## 改善箇所説明図

### 改善内容

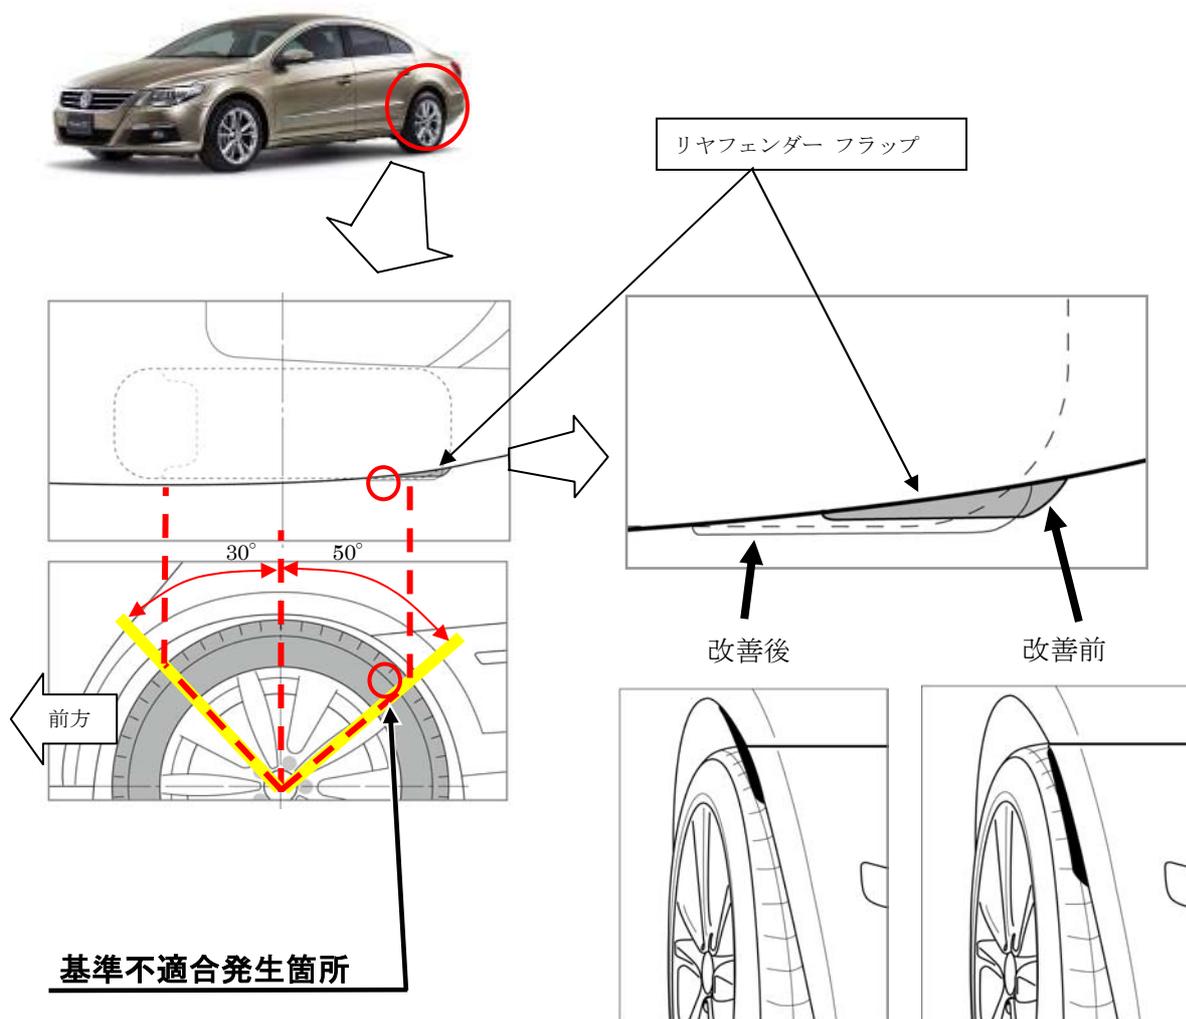
リヤフェンダーフラップの形状が不適切なため、車両の組み付け公差によりタイヤが当該フェンダーフラップより外側に突出し、道路運送車両法の保安基準に適合しないおそれがある。

全車両、左右リヤフェンダーフラップを対策品と交換する。
